NEUBAU NORDSTRASSE 174 ZÜRICH-WIPKINGEN

BERICHT DES PREISGERICHTS

Zürich, 29. Juni 2020

Projekt 04	KRYPTO
Architektur	Atelier M Architekten, Zürich

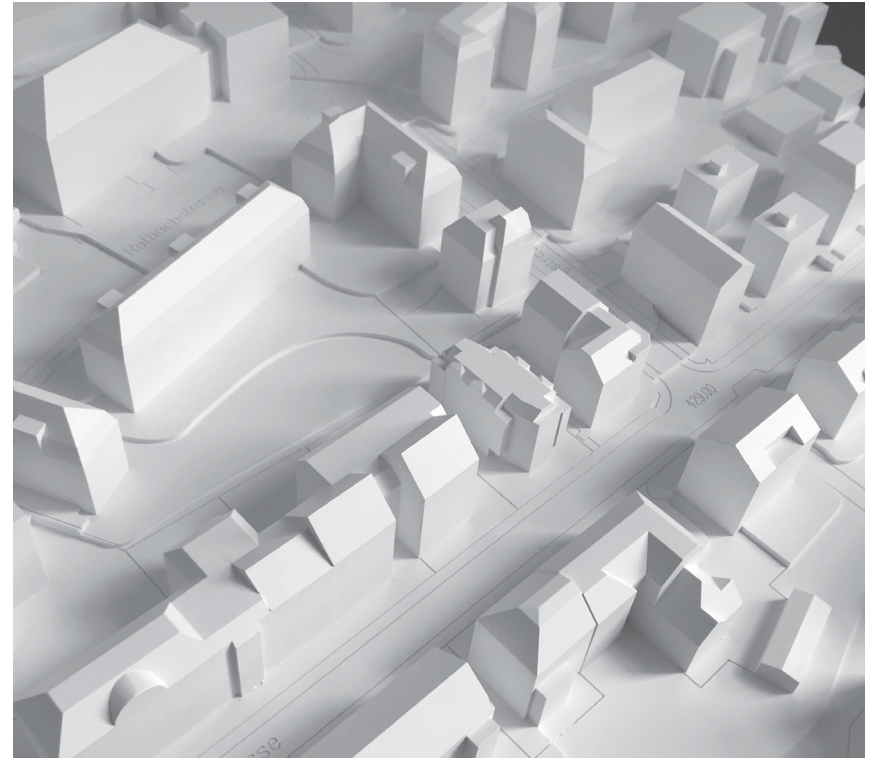
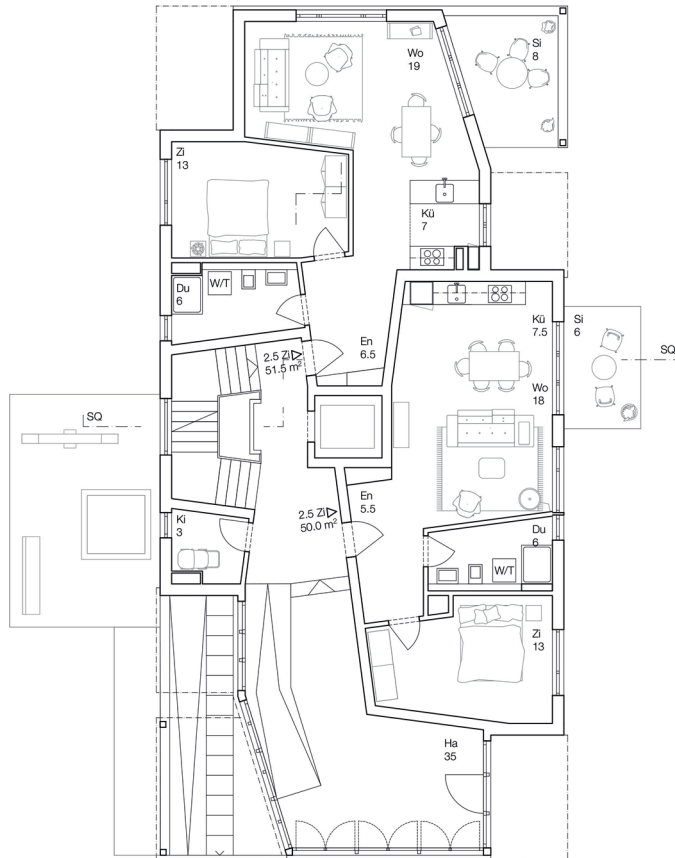
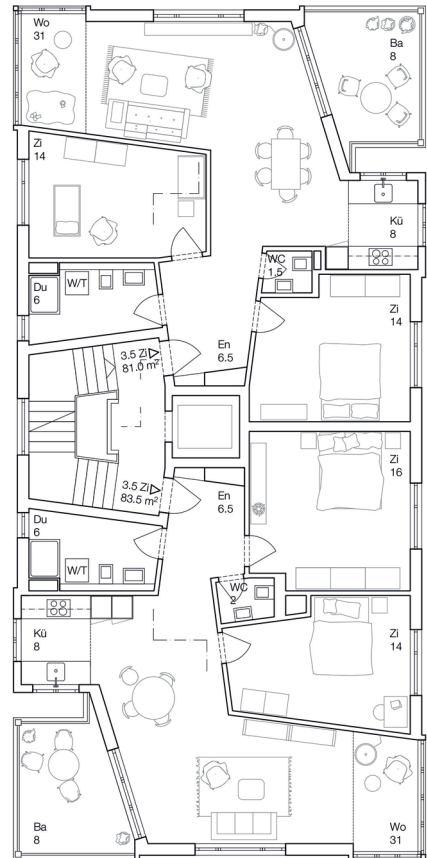
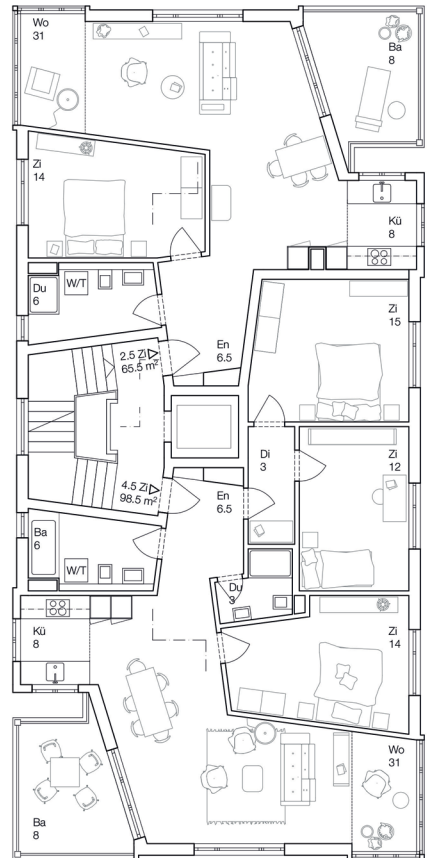
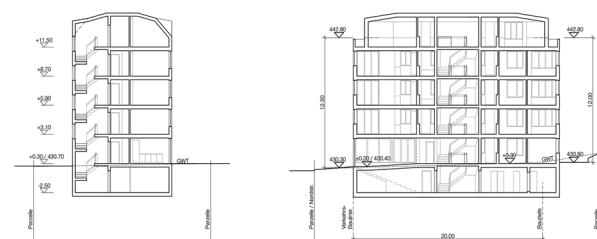
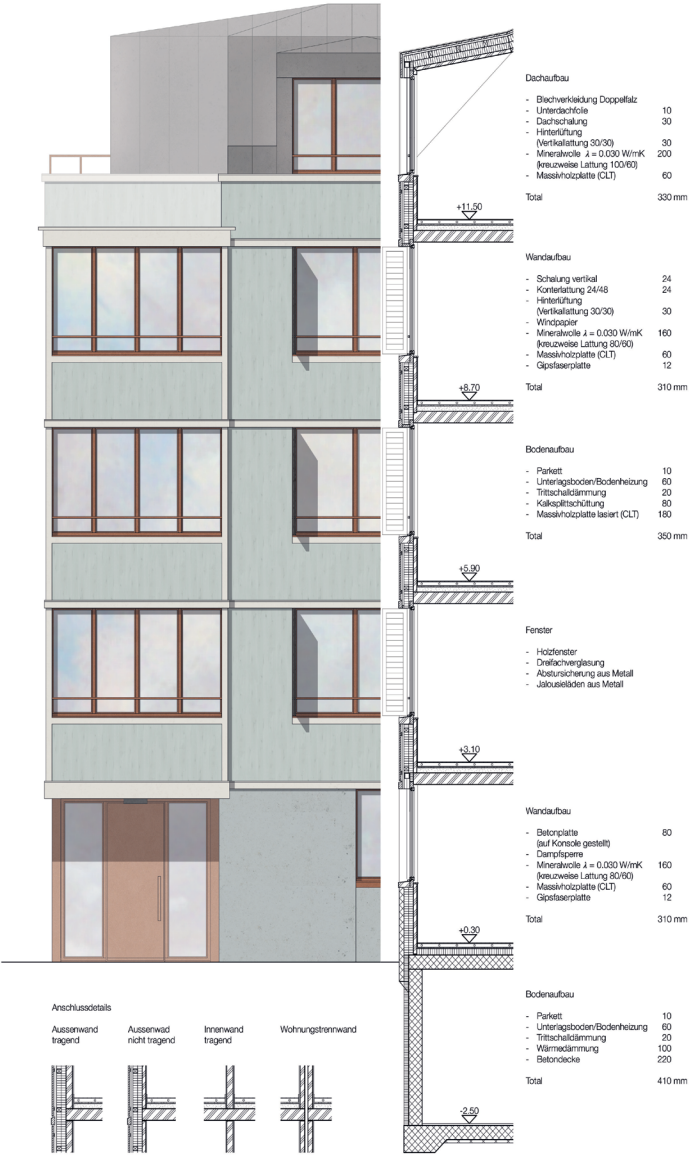
Die Verfasser des Projektes «KRYPTO» schlagen einen einfachen, solitären Baukörper vor, der sich selbstverständlich in den städtebaulichen Kontext einliedert und versucht, sich vom engen baurechtlichen Korsett zu befreien. Durch eine geschickte Auslegung des Baurechtes gelingt es den Verfassenden, ein rechteckiges, vierstöckiges Bauvolumen mit eingezogenem Erdgeschoss zu schaffen, das im kleinen die Grundstücksgeometrie abbildet.

Das Haus wird über eine grosszügige, attraktive Eingangshalle direkt von der Strasse her betreten. Der Eingangsbereich lässt sich zur Strasse hin öffnen und ist in Verbindung mit dem vorgelagerten Aussenraum für gemeinschaftliche Nutzungen gedacht, was allerdings nur dann funktioniert, wenn der hier gelegene zweite Parkplatz nicht besetzt ist. Für die Fahrräder wird eine Abstellanlage im Keller angeboten, die von aussen über eine zusätzliche Treppe mit Schiebrampe erschlossen wird und etwas überdimensioniert wirkt.

Ein fassadenbündiges Treppenhaus mit natürlichem Tageslicht und grossem Treppenauge erschliesst pro Geschoss zwei Wohnungen. Die Wohnungen sind um ein Raumkontinuum organisiert, das durch Engnisse und Ausweitungen einen gut nutzbaren Eingangsbereich, einen Essplatz mit Verbindung zur Küche und einen dreiseitig orientierten Wohnbereich schafft. Die schrägwinklige Organisation der Wohnungen ist überraschend und steht im Kontrast zu der einfachen, orthogonalen äusseren Erscheinung. Teilweise entstehen spannungsvolle Innenräume, wie zum Beispiel im Treppenhaus, in den Wohnungen schafft diese aber nicht nur Vorteile. Bei den Individualzimmern entstehen teilweise spitze Winkel, was die Räume kleiner wirken lässt und die Möblierung erschwert. Der Essplatz befindet sich in einem Durchgangsbereich, was besonders bei den grösseren Wohnungen als ungeeignet beurteilt wird. Die Wohnungen sind in den oberen Geschossen, mit Ausnahme eines Schaltzimmers spiegelbildlich organisiert, was das Beurteilungsgremium irritiert, sind doch die Aussicht, die Lärm-

situation und die Orientierung sehr unterschiedlich. Die Hofseite ist ruhig und introvertiert mit Hauptausrichtung nach Nordosten, die Strassenseite ist belebt, mit viel Strassen- und Fussverkehr und nach Südwesten orientiert. Im Attikageschoss sind zwei Kleinwohnungen mit privaten Aussenräumen vorgesehen, was für die Baugenossenschaft Süd-Ost als unangemessen erscheint. Mindestens ein Teil des Attikageschosses sollte in dieser Situation mit wenigen gemeinschaftlichen Flächen im Erdgeschoss der Allgemeinheit dienen.

Das Untergeschoss wird in Ortbeton ausgeführt, ab dem Erdgeschoss schlagen die Verfassenden eine massive, vorfabrizierte Holzbauweise vor. Die Materialwahl Holz erstaunt in diesem Kontext, wird aber über alle Massstabebenen stringent durchgearbeitet und zeigt sich im Äusseren durch eine wohlproportionierte strukturierte Holzfassade. Die geringfügigen Vorsprünge der Loggien und Erker in der Fassade werden über horizontal verlaufende Bänder zusammengefasst. Die Ausfachungen sind mit einer vertikalen fugenlosen Holzschalung belegt, das Attikageschoss ist mit einer Doppelfalzverkleidung in Kupfer eingekleidet.

Das Projekt weist 10 Wohnungen und die grösste Nutzfläche (HNF) aller Projekte auf. Es besticht durch seine Kompaktheit und ein einfaches Gebäudetechnikkonzept mit CO₂-neutraler Wärmeerzeugung. Die geschätzten Erstellungskosten pro m² Nutzfläche liegen im oberen Mittelfeld, wie auch die voraussichtliche Kostenmiete.

Zusammenfassend handelt es sich um ein stimmiges Projekt, das durch die unaufgeregte städtebauliche Setzung, einer grosszügigen Eingangssituation und in weiten Teilen gut organisierten Wohnungen überzeugt. Kritisch äussert sich das Beurteilungsgremium zu der fehlenden Ausdifferenzierung der Wohnungen nach Lage und Orientierung, zum ungenügenden Angebot für gemeinschaftliche Nutzungen und zur teilweise zufällig wirkenden Raumeinteilung der Wohnungen.

Projekt 05	Nordstrasse 174
Architektur	Edelaar Mosayebi Inderbitzin Architekten, Zürich

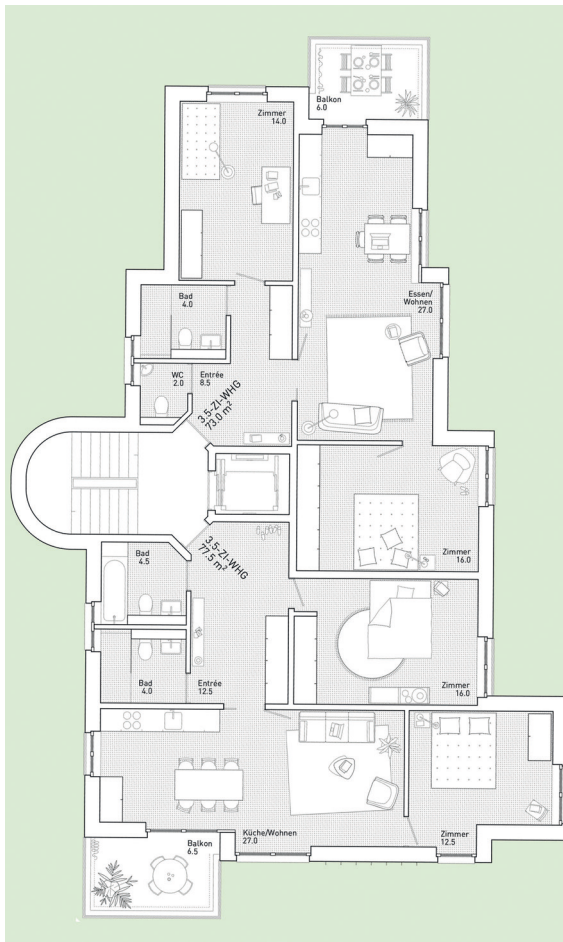
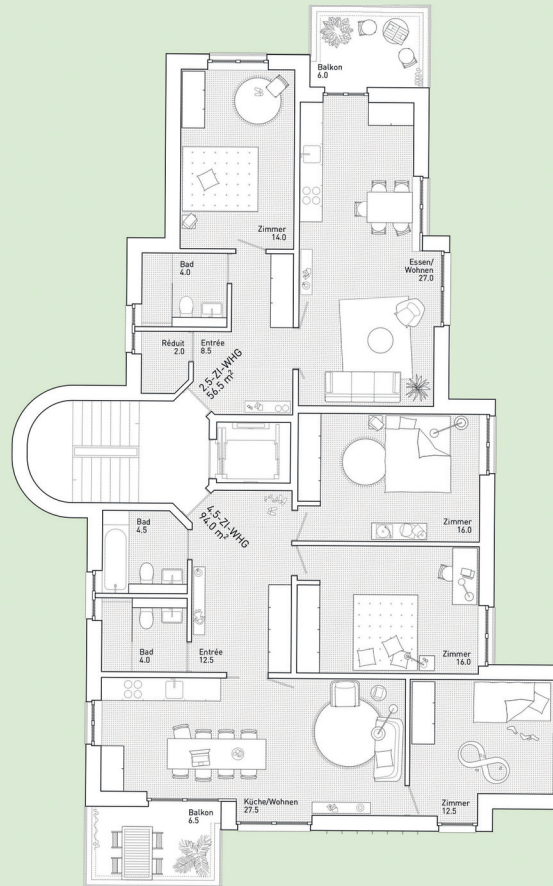
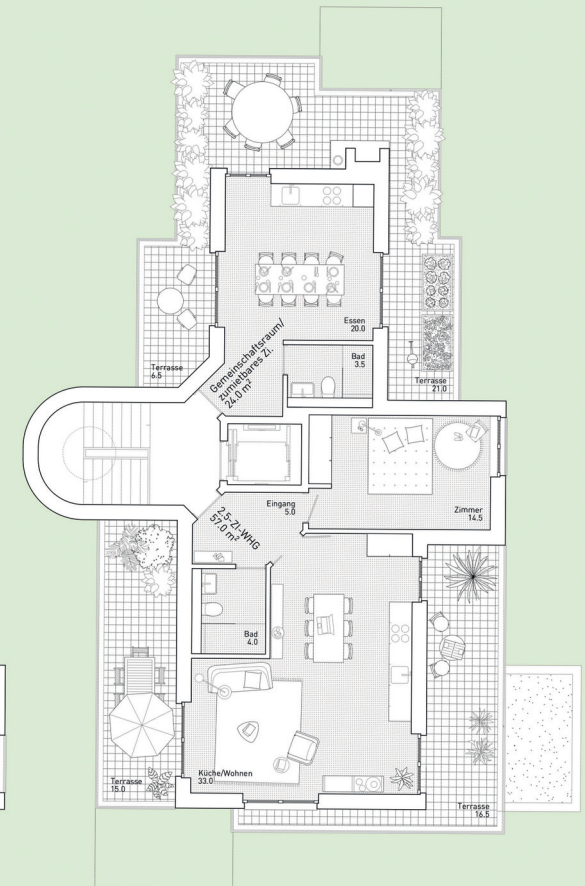
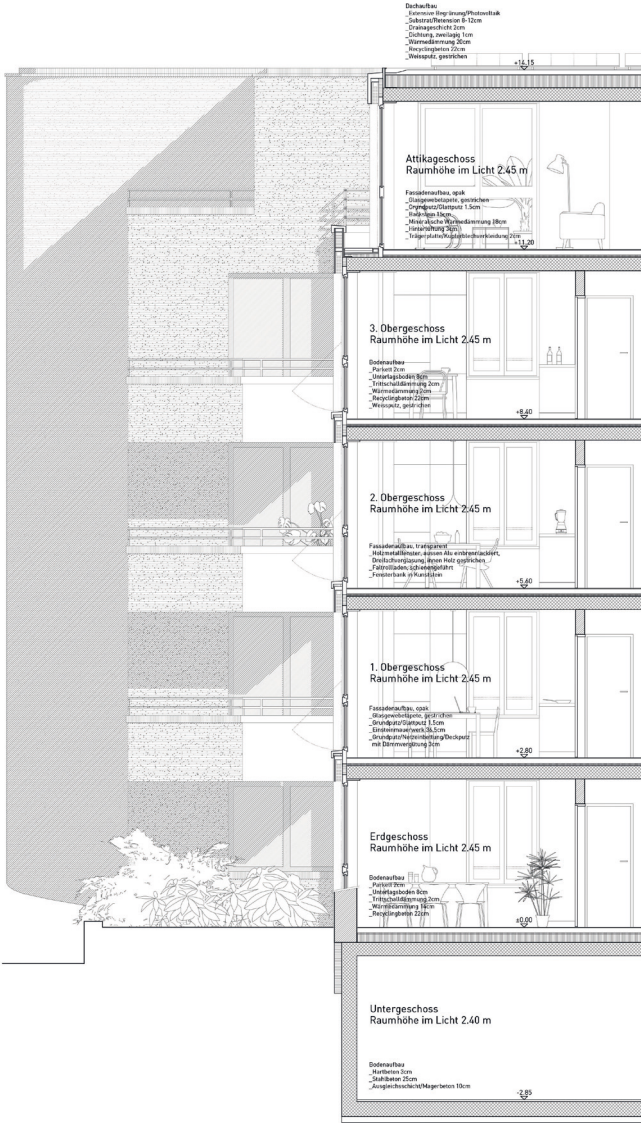
Das Projekt Nordstrasse zeichnet sich durch seine selbstverständliche Einordnung im Stadtgefüge aus. Selbstbewusst und gleichzeitig eigenständig tritt das Haus an der Strasse auf und macht dabei einen soliden, bekannten Eindruck. Die Erschliessung des Gebäudes erfolgt sinnfällig an der Nordseite des Gebäudes über einen stichtartigen Fussweg, welcher in einem Gemeinschaftsbereich im hinteren Teil des Grundstückes endet. Hier befinden sich auch die Veloabstellplätze. Im Aussenraum werden gut nutzbare Räume definiert. Einerseits die Vorzone zur Nordstrasse, die als Vorgarten durch eine niedrige Mauer lesbar ist – andererseits die privaten Aussenbereiche und der Gemeinschaftsbereich. Die vorgeschlagene Bepflanzung mit Stauden und hochstammigen Bäumen betten das Haus in das durchgrünte Quartier ein.

Die Erschliessung liegt aussenliegend in einer baurechtlich als Erker definierten Ausbuchtung. Die ungenügende Höhe des Erkers ab Boden, insbesondere aber die Durchdringung des Erkers über die Traufebene bis ins Dachgeschoss, sind allerdings baurechtlich nicht bewilligungsfähig.

Das Wohnhaus ist als Zweispänner über vier Vollgeschosse mit Attikageschoss organisiert. Die Wohnungen profitieren alle von einer dreiseitigen Ausrichtung – die Wohnungen zur Strasse erhalten einen Westbalkon, die Wohnungen zum Hof einen Ostbalkon. Ein sogenanntes Schaltzimmer, welches beiden Wohnungen zugeschlagen werden kann, erhöht die Flexibilität. Charakteristisch für die gut geschnittenen Wohnungen sind zentrale Entrees, die als Verteilräume aller Zimmer der Wohnungen erschliessen. Auch ohne direktes Tageslicht bieten diese Verteilräume einen hohen Gebrauchswert. Zusätzlich wird entlang der raumbestimmenden Scheibe grosszügiger Stauraum in Form von Wandschränken angeboten. Die Zimmer weisen eine gute Möblierbarkeit auf. Die Bereiche Kochen, Essen und Wohnen sind in einem grosszügigen Raum zusammengefasst.

Es wird ein Einsteinmauerwerk vorgeschlagen und ein einfaches Betontragwerk, dessen Mauerwerk ortsüblich mineralisch verputzt wird. Die raumhohen Fenster erlauben sowohl eine gute Belichtung als auch ein Wohnen 'im Grünen'. Die Fassade ist gekennzeichnet durch verputzte Flächen, die grossen Fensterflächen und die auskragenden Balkone. Die Farbgestaltung wirkt ansprechend und sinnfällig – das Gebäude macht einen wohnlichen Eindruck.

Das kompakte Volumen und die einfache Materialisierung lassen eine gute Wirtschaftlichkeit erwarten. Das vorgeschlagene Gebäudetechnikkonzept ist sinnvoll und stimmig, die Lage der Schächte und des Technikraums wären aber noch zu verbessern.

Die Stärken des Projektes liegen in der selbstverständlichen Einordnung in das Strassenbild, in seinen sehr gut geschnittenen Wohnungsgrundrissen und in dem Angebot an gemeinschaftlichen Flächen, sowohl im Erdgeschoss als auch im Dachgeschoss. Das Projekt weist eine günstige Flächeneffizienz auf – die Wohnungen sind relativ gross, was wohl nicht zuletzt auch durch die Anordnung des Treppenhauses als Erker an der Nordfassade erreicht wird. Der dadurch gewonnene Platz kommt den Wohnungen zugute. Leider kann der Baurechtsverstoss des Treppenhauses aus Sicht der Jury nicht ohne einen weitreichenden Eingriff im Grundriss wett gemacht werden.
